OGGETTO: ATEL370/1 - Concessione demaniale per attraversamento della particella 425 Fg.21 con percorrenza di 80mq relativamente alla costruzione ed esercizio di un impianto per la produzione di energia elettrica da fonte idraulica tramite couso di traversa esistente sul Fiume Tanaro nel comune di Castello d'Annone (AT) . Proponente: B.Energie Castello di Annone S.r.l. per conto di e-distribuzione Spa.

DETERMINAZIONE DIRIGENZIALE

Oggetto: PIAL 1455 – Istanza di provvedimento autorizzativo unico ex art. 27bis D.lgs. 152/06 s.m.i. ed art. 12 D.lgs. 387/03 per la costruzione e l'esercizio di un impianto per la produzione di energia elettrica da fonte idraulica tramite couso di traversa esistente sul fiume Tanaro nel comune di Castello di Annone (AT). ISTANZA827/21.

**SI ESPRIME PARERE FAVOREVOLE, PER QUANTO DI COMPETENZA AI SOLI FINI IDRAULICI,
AI SENSI del T.U. n. 523/1904 e del PAI**

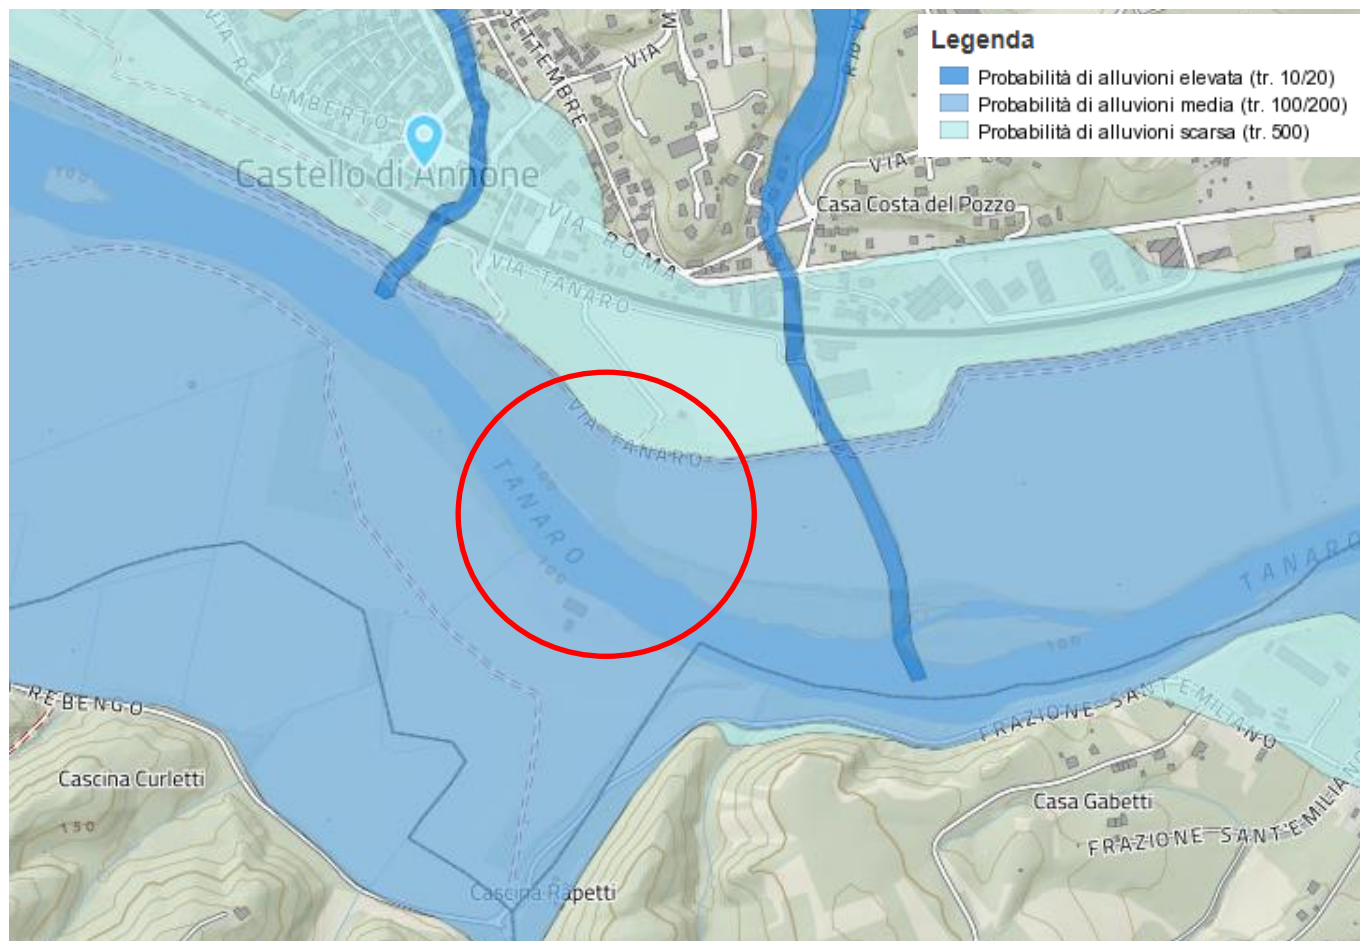
Infine, si ricorda che l'area di intervento è posta in area allagabile per come rappresentato nello stralcio del PGRA della Regione Piemonte vigente e di seguito riportato (*in rosso schematizzazione area di collocazione impianto idroelettrico*):

Di tale condizione occorrerà tenerne debitamente conto in occasione dei possibili eventi di morbida e/o piena del corso d'acqua, sia durante la fase realizzativa dell'impianto che nella sua successiva fase di gestione, ai fini della salvaguardia della pubblica e privata incolumità, adottando per tempo tutte le necessarie azioni di prevenzione e salvaguardia in accordo col sistema di Protezione Civile del Comune di Castello di Annone.
